# COMUNE DI QUARTO D'ALTINO

## DETERMINAZIONE N.R.G. 99 del 18-03-2025

**Oggetto: ACCORDO DI PROGRAMMA AI SENSI DELL'ART. 32 DELLA L.R. 35/2001 PER LA REALIZZAZIONE DEL PROGETTO DENOMINATO H-CAMPUS IN COMUNE DI RONCADE E DI QUARTO D'ALTINO, SOTTOSCRITTO IN DATA 10.08.2017 E RATIFICATO CON D.P.G.R. VENETO N. 159 DEL 20.09.2017 - INTERVENTO DI ADEGUAMENTO INFRASTRUTTURALE ESTERNO AL CAMPUS C.4.A REALIZZAZIONE PASSERELLA CICLOPEDONALE SUL FIUME SILE IN VARIANTE ALLA PIANIFICAZIONE COMUNALE. APPROVAZIONE PROGETTO DI FATTIBILITÀ TECNICO ECONOMICA E LOCALIZZAZIONE DELL'OPERA, AI SENSI DELL'ART. 38 DEL D.LGS. 36/2023 (CODICE DEI CONTRATTI). CONFERENZA DI SERVIZI DECISORIA IN FORMA SEMPLIFICATA ED IN MODALITÀ ASINCRONA DI CUI ALL'ART.14-BIS, CO.2, DELLA L.241/90 E S.M.I.. DETERMINAZIONE CONCLUSIVA DELLA CONFERENZA DI SERVIZI.**

Planimetria della rete gas metano

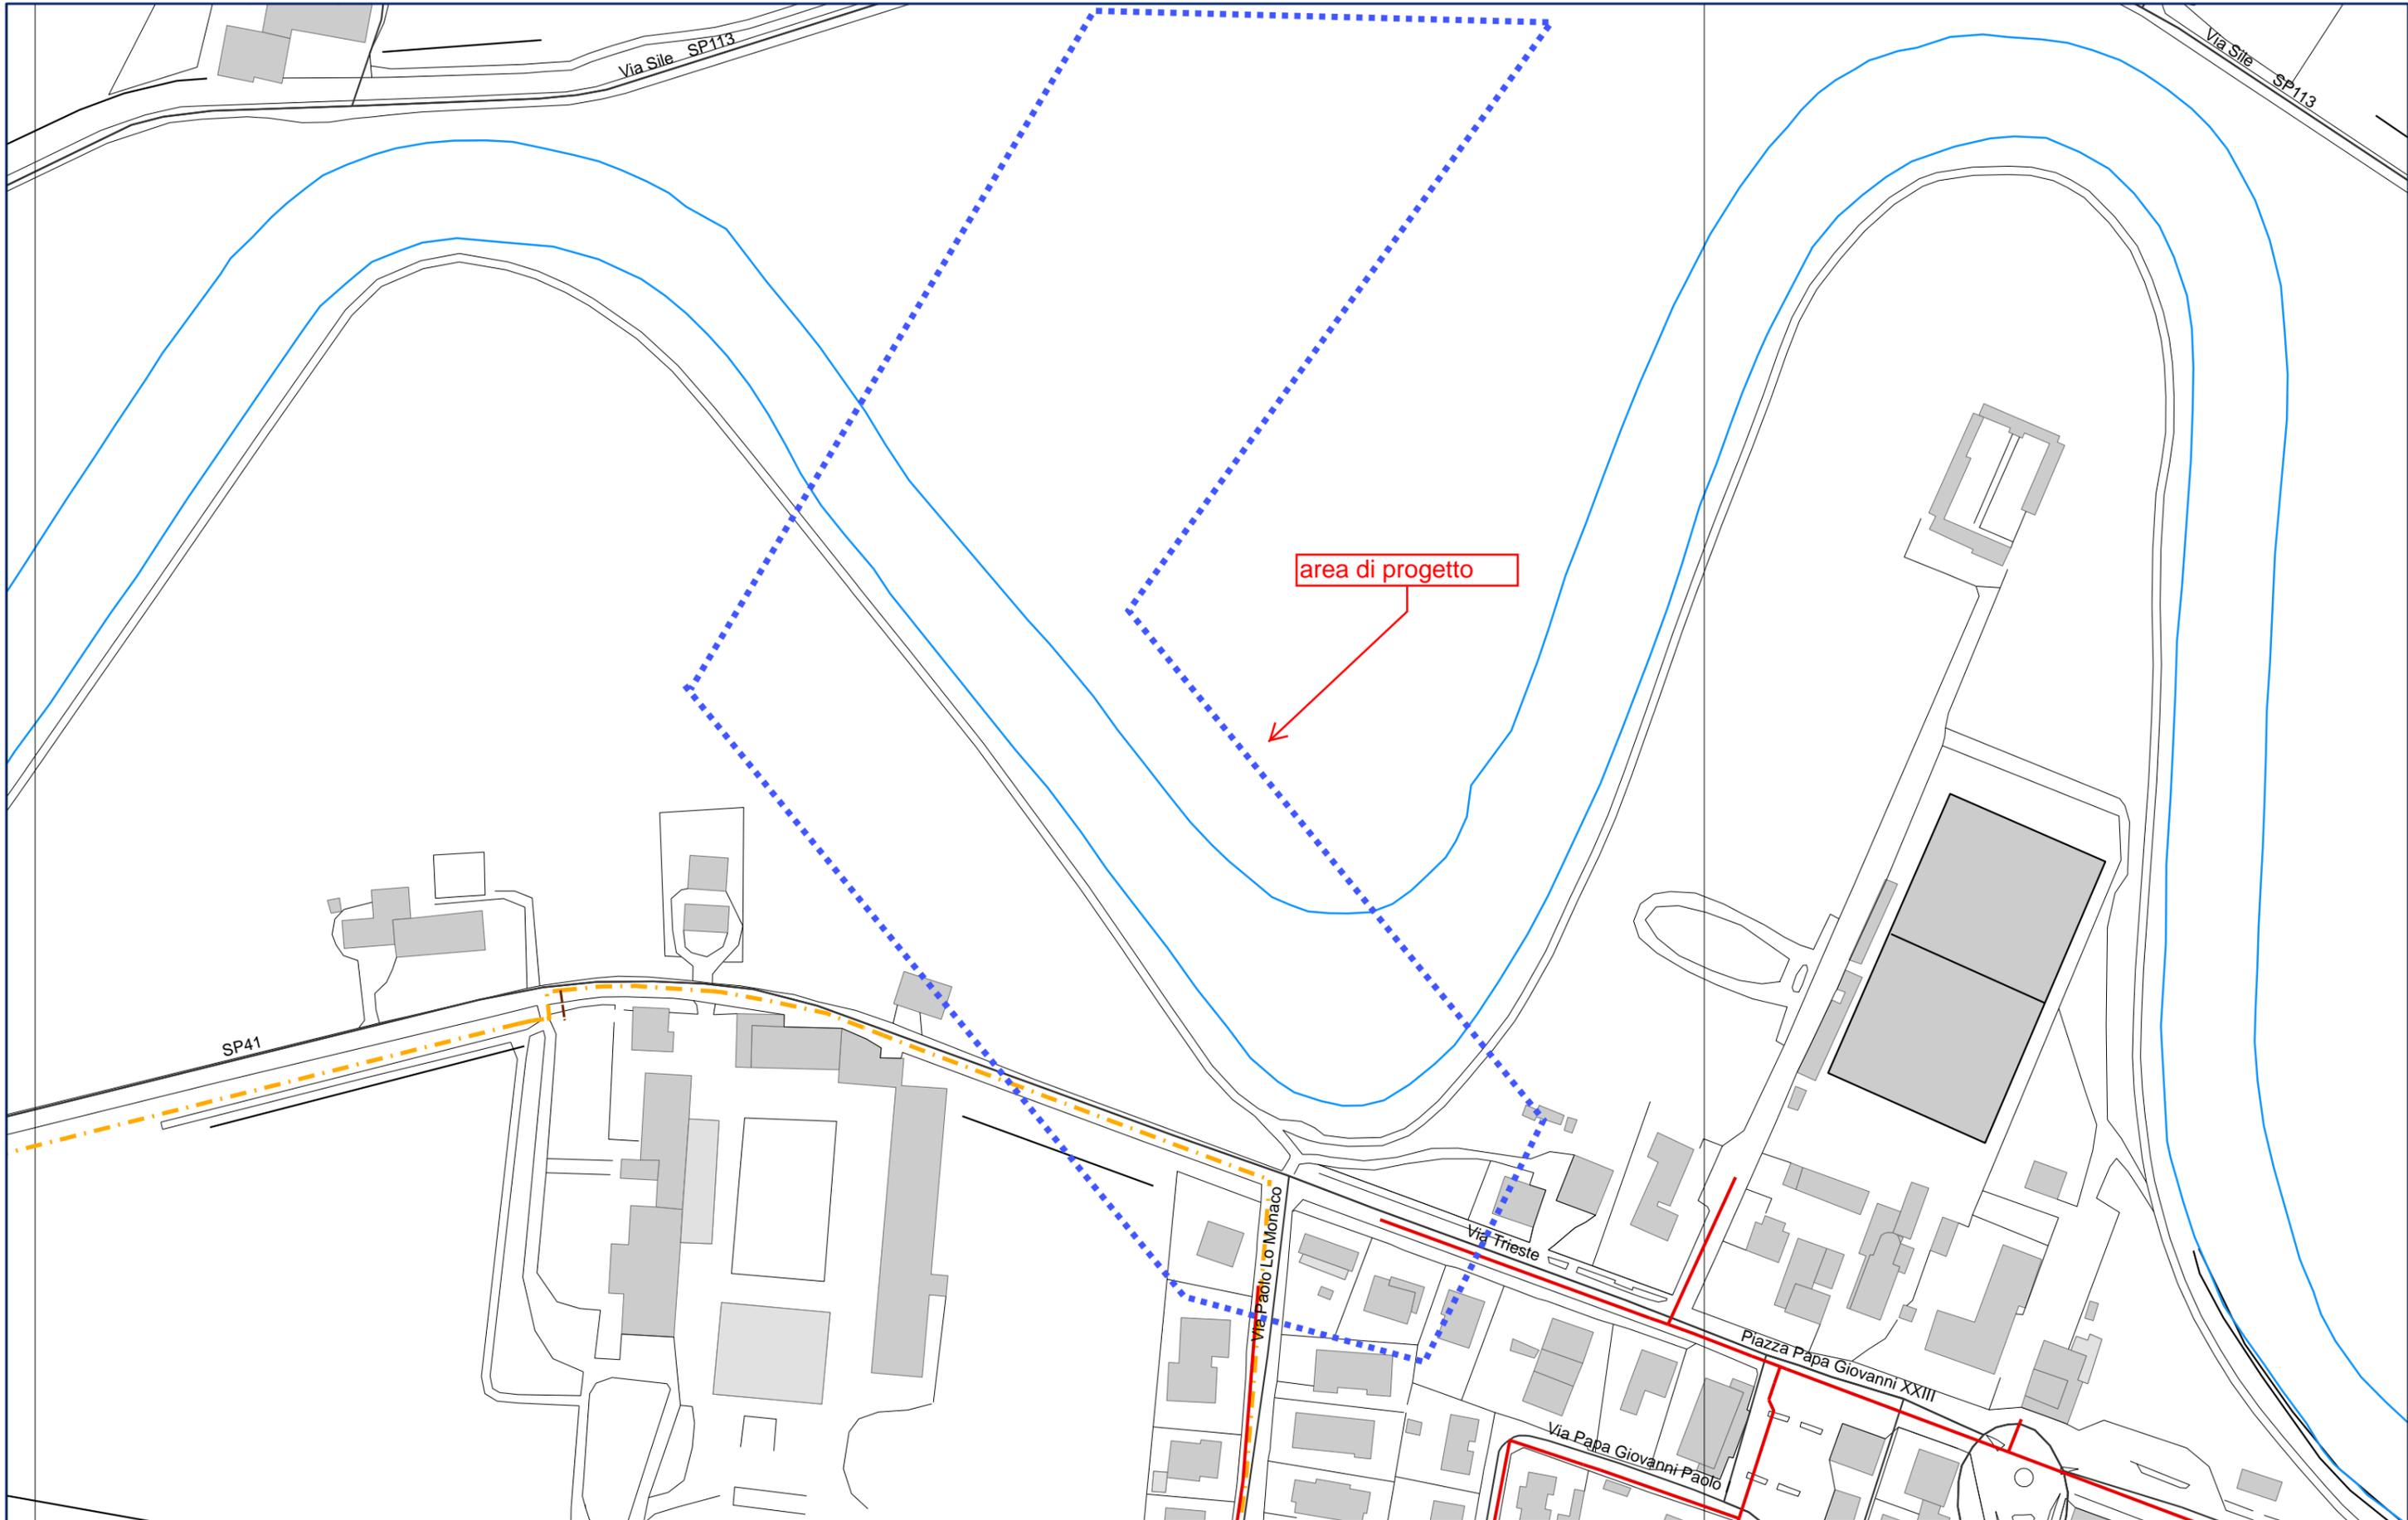
Al solo fine di permettere una valutazione e programmazione delle opere da Voi previste, alleghiamo uno stralcio planimetrico con indicate le zone di interferenza con le nostre installazioni esistenti.

Particolare attenzione dovrà essere posta, in fase di esecuzione delle opere, per le interferenze con le derivazioni interrate e aeree degli allacciamenti esistenti, al servizio dei fabbricati presenti lungo il tracciato. Tali installazioni non sono evidenziate nelle planimetrie inviate e potranno essere segnalate, direttamente sul posto, dietro esplicita richiesta da effettuare con congruo anticipo. Inoltre, eventuali modifiche dei PDR (punti di riconsegna) comportano anche la modifica degli impianti interni dei clienti; nel caso di contatori attivi, la richiesta di modifica dovrà pervenire dalla SdV (Società di Vendita) tramite il proprio cliente (utilizzatore finale); successivamente alle eventuali opere di modifica PDR, dovrà essere rilasciata la relativa documentazione di conformità, senza la quale non si potrà procedere all'erogazione del servizio.

**Nel caso fosse necessario apportare modifiche ai nostri impianti esistenti, verrà redatto preventivo di modifica dietro esplicita richiesta.**
